Projekt pn.: „*Odnawialne Źródła Energii dla mieszkańców Gminy Zaklików*”  
współfinansowany ze środków Europejskiego Funduszu Rozwoju Regionalnego w ramach Regionalnego Programu Operacyjnego Województwa Podkarpackiego na lata 2014-2020.

Znak sprawy: ZP.271.2.2018

**dotyczy:** przetargu nieograniczonego na „*Dostawę i montaż kolektorów słonecznych, instalacji fotowoltaicznych kotłów na biomasę oraz pomp ciepła na terenie Gminy Zaklików*”.

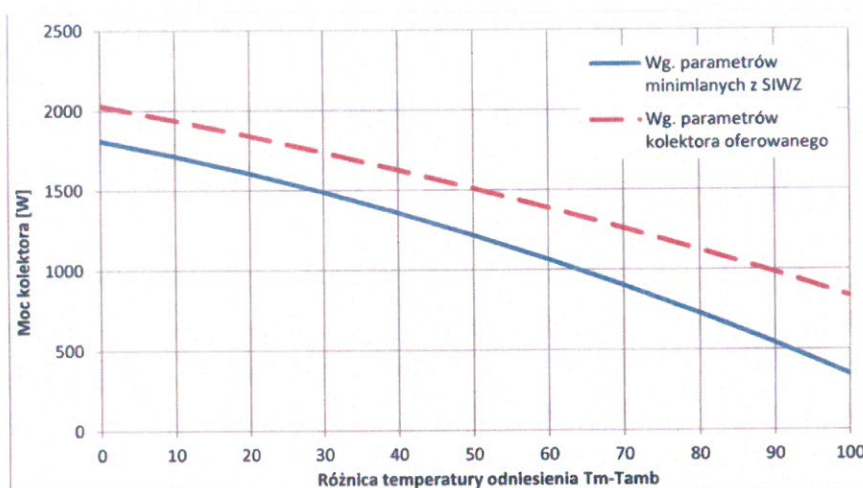
Na podstawie powyższych parametrów wskazanych przez Zamawiającego, obliczone wartości mocy w poszczególnych punktach różnicy temperatury dT oraz przy natężeniu promieniowania G = 1000 W/m<sup>2</sup> wynoszą odpowiednio:

- 1 811W (dla dT = 0K i G = 1000 W/m<sup>2</sup>)
- 1 714 W (dla dT = 10K i G = 1000 W/m<sup>2</sup>)
- **1 487 W (dla dT = 30K i G = 1000 W/m<sup>2</sup>)**
- 1 217W (dla dT = 50K i G = 1000 W/m<sup>2</sup>)
- 902 W (dla dT = 70K i G = 1000 W/m<sup>2</sup>)

przy czym dla różnicy temperatury dT równej 30K, Zamawiający wprost określił minimalną moc na poziomie **1630 W**.

Dla każdego kolektora słonecznego w dostępnych publicznie wynikach badań w ramach certyfikacji Solar Keymark, prezentowane są obliczone moce zawsze dla takich samych charakterystycznych warunków odniesienia, co także dla osób mniej zorientowanych umożliwia proste, jednoznaczne i bezpośrednie porównywanie mocy kolektorów, a w przypadku przedmiotowego postępowania ocenę spełnienia wymaganych parametrów minimalnych. Postawienie wymagań co do wydajności kolektora słonecznego wyłącznie w postaci wymaganej mocy minimalnej kolektora, umożliwia Zamawiającemu uzyskanie kolektora o wyższej wydajności cieplnej i osiągnięcie wyższego efektu ekologicznego niż wynika z wymagań opisanych w SIWZ. Jednocześnie zamawiający nie będzie ograniczał konkurencji, poprzez niedopuszczenie do zastosowania produktów o wyższej wydajności, co łatwo robić wprowadzając wiele szczegółowych parametrów, jak jest to zrobione w obecnej specyfikacji, na przykład w postaci współczynników sprawności. Parametry te osobno nie wskazują na wydajność cieplną kolektora słonecznego, a dopiero wycieczona na ich podstawie moc dla różnych warunków pracy pozwala na dokonanie obiektywnego porównania oferowanych kolektorów. Przyjęty opis przedmiotu zamówienia, z obecną treścią w zakresie kolektorów słonecznych narusza zasady konkurencji co jest sprzeczne

z prawidłowym wydatkowaniem środków publicznych, gdyż nie dopuszcza do zastosowania oferowanego przez nas kolektora lepszego, o wyższej wydajności cieplnej w każdych warunkach pracy. Zobrazowane zostało to na poniższym wykresie:

W związku z powyższym, prosimy o dopuszczenie do zastosowania w zakresie równoważności przyjętych rozwiązań kolektora słonecznego o powierzchni brutto nie większej niż 2,55 m<sup>2</sup> pod warunkiem zaoferowania kolektora, którego moc dla różnicy temperatury  $dT$  wynoszącej odpowiednio 0K, 10K, 30K, 50K i 70K jest całym zakresie pracy wyższa niż moc kolektora według wymagań Zamawiającego.

W omawianym zakresie zamawiający zwraca uwagę, że przedmiot niniejszego zamówienia jest nie tylko dostawa urządzeń, takich jak kolektory słoneczne, przedmiot zamówienia jest znacznie szerszy i obejmuje także dostawę i montaż całej instalacji kolektorów słonecznych. W związku z tym przy opisie przedmiotu zamówienia należało uwzględnić okoliczności związane nie tylko z dostawą kolektorów słonecznych, ale także pozostałe uwarunkowania związane ze wszystkimi elementami przedmiotu zamówienia, w tym również te dotyczące dostawy i montażu instalacji. Zamawiający dał temu wyraz opisując przedmiot zamówienia, przez wskazanie określonych parametrów dla poszczególnych urządzeń zwłaszcza ilości kolektorów oraz pojemności zasobników ciepłej wody. Oferent nie wskazał mocy kolektora, więc Zamawiający nie jest w stanie określić proponowanej mocy i tym samym podtrzymuje zapis w załączniku kolektory słoneczne. Zamawiający zaprzecza jakoby jego działanie prowadziły do ograniczenia konkurencji i jednocześnie wyjaśnia, że to, iż konkretny producent lub wykonawca nie jest w stanie złożyć oferty lub nie posiada produktów spełniających SIWZ nie jest ograniczeniem konkurencyjności. Wymóg SIWZ wynika z możliwości technicznych stwierdzonych przez zamawiającego przed przystąpieniem do postępowania przetargowego. Tym samym wymagane przez Zamawiającego minimalne parametry kolektora w żaden sposób nie ograniczają zasad neutralności, ponieważ według wiedzy Zamawiającego na rynku istnieje wiele produktów spełniających wymagania przetargowe. Zamawiający dopuszcza każdy kolektor równoważny do opisanych, który spełni minimalne parametry techniczne.
